16 UL 97-D/E

rev.1 / 12 1997

Introduction of a modified oil pressure sensor 912 / 914 (series)

Introduction of a modified oil pressure sensor, part no. 956 357 with additional brass damper ring instead of oil pressure sensor, part no. 956 355.

Bild 1

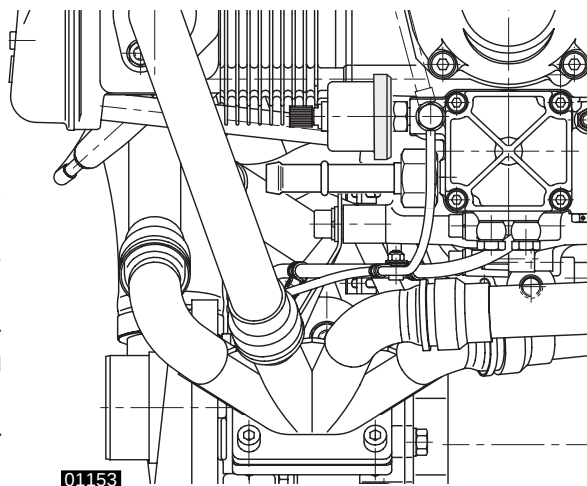
See illustration 1

10.1) Removal of old oil pressure sensor

- ⑩ Assure that the aircraft cannot be operated unintentionally.
- ⑩ Disconenct Battery.
- ⑩ Remove electric connection of oil pressure sensor.
- ⑩ Remove oil pressure sensor.

10.2) Fitting of new oil pressure sensor, part no. 956 357 with damper ring

- ⑩ The threads must be free of oil.
- ⑩ Fit new oil pressure sensor with LOCTITE 243 and tighten to 15 Nm (132 in.lb.).
- ⑩ Attach electrical connection.
- ⑩ Connect board battery.
- ⑩ Correctly purge oil system as per installation manual.
- ⑩ Carry out test run as per latest valid maintenance manual of the respective engine type, 912 or 914.
- ⑩ Check engine for leakage.

NOTE: When fitting or removing the oil inlet tube (version with union nut) the oil pressure sensor has to be removed. Due to the bigger external dimensions fitting of the union nut is not possible with oil pressure sensor 956 357 mounted. Remove oil pressure sensor as per work instructions.
